電源開発株式会社  
大間原子力発電所

意見聴取会指摘事項について  
(地質関係)

平成16年11月  
原子力発電安全審査課

図-2(6) 津軽海峡周辺の海成段丘面の分布(申請者による)

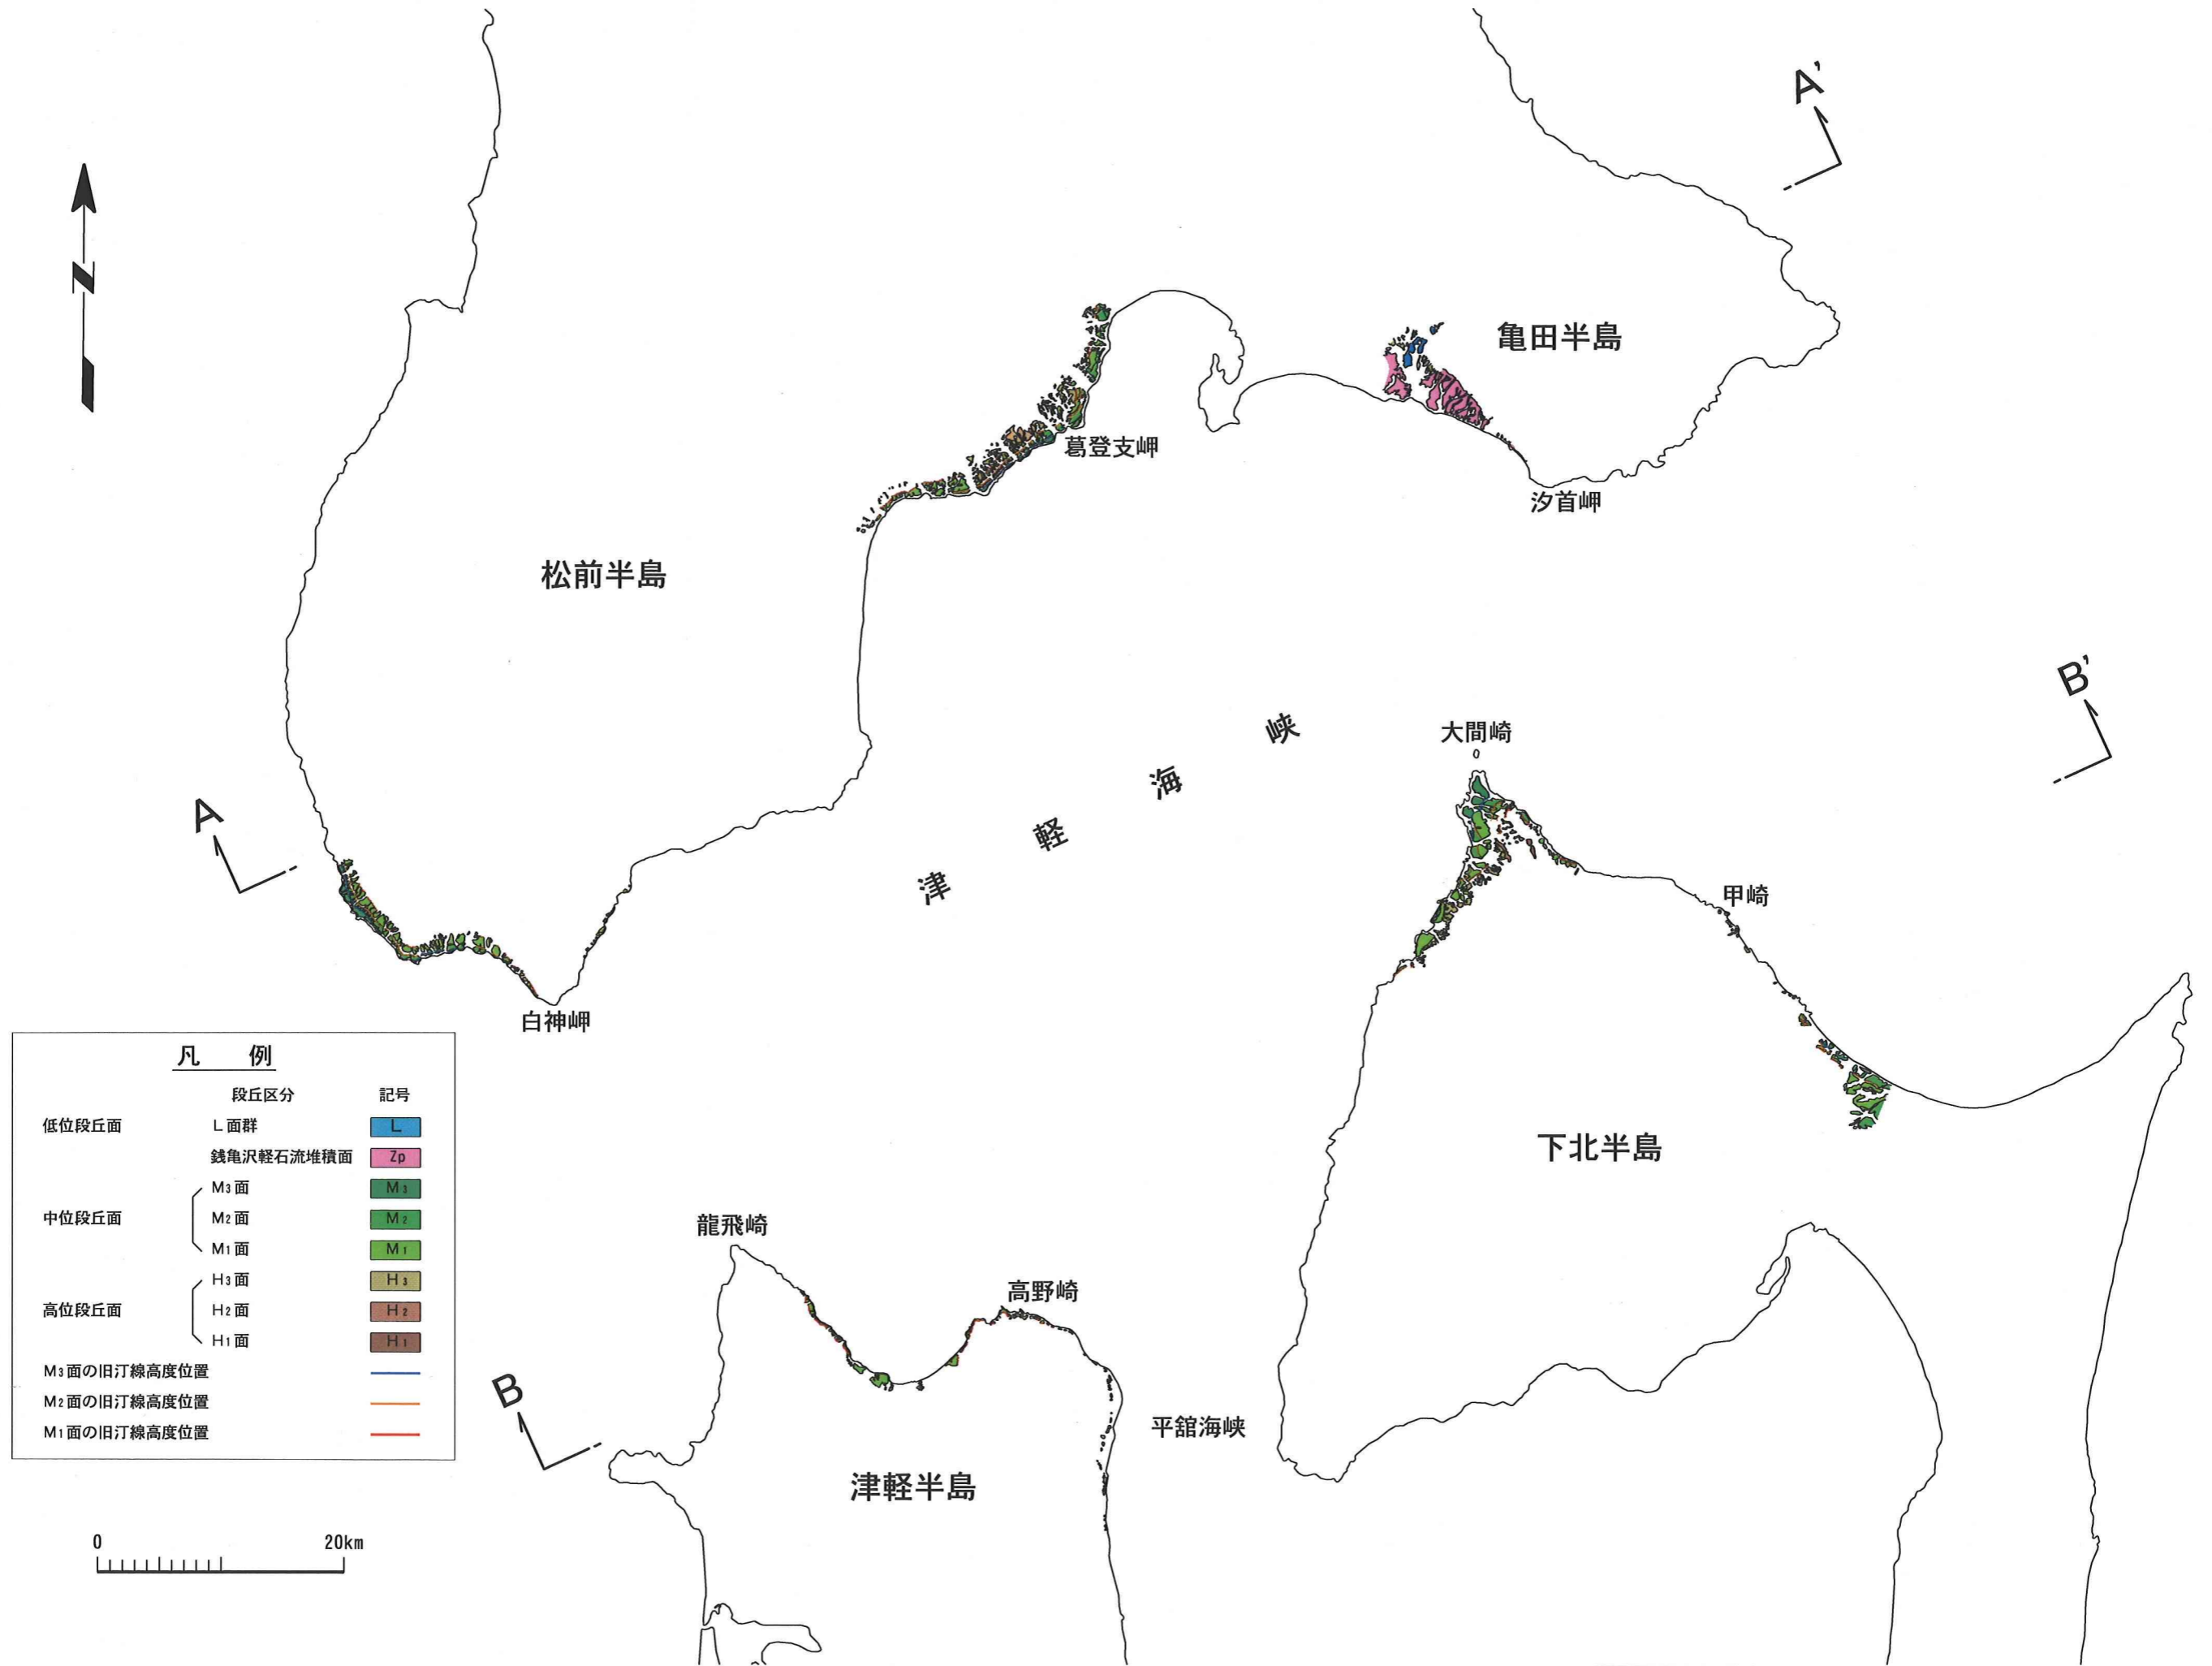
1) 敷地周辺の長期的な地殻変動の傾向について説明すること。

申請者による津軽海峡周辺の海成段丘面の分布を図-2(6)に、これらの段丘面の旧汀線の高度分布を津軽海峡沿いの北海道側及び本州側の東西断面に投影したものを図-2(7)に示す。北海道側のM<sub>1</sub>面の旧汀線の高度分布範囲は 15~115m, 本州側では 30~60m であるとしている。本州側では波状の変形が顕著に見られ, 下北半島の大間崎, 甲崎, 津軽半島の高野崎等海岸線の突出部では旧汀線高度が高まり, 平舘海峡では低下する傾向がよく現われているとしている。この波状変位の振幅と勾配は太平洋側よりも日本海側において大きい傾向となるとしている。一方, 松前半島西部では鋭いピークがみられ, 松前半島の葛登支岬付近から函館平野西部にかけては, 波状変形というよりも, 広範囲にわたる傾動を示しているとしている。このように, 旧汀線高度が急激な変化を示している付近には, それぞれ隆起地塊が分布しており, これらの隆起地塊分布域と旧汀線変位パターンが調和的であるとしている。このように, M<sub>1</sub>面の旧汀線高度は, 小波長(波長 20~30km 程度)の波状変形によって特徴づけられ, この変形は現在の地形とよく調和しているという既存文献の指摘と同様の傾向が示されているとしている。
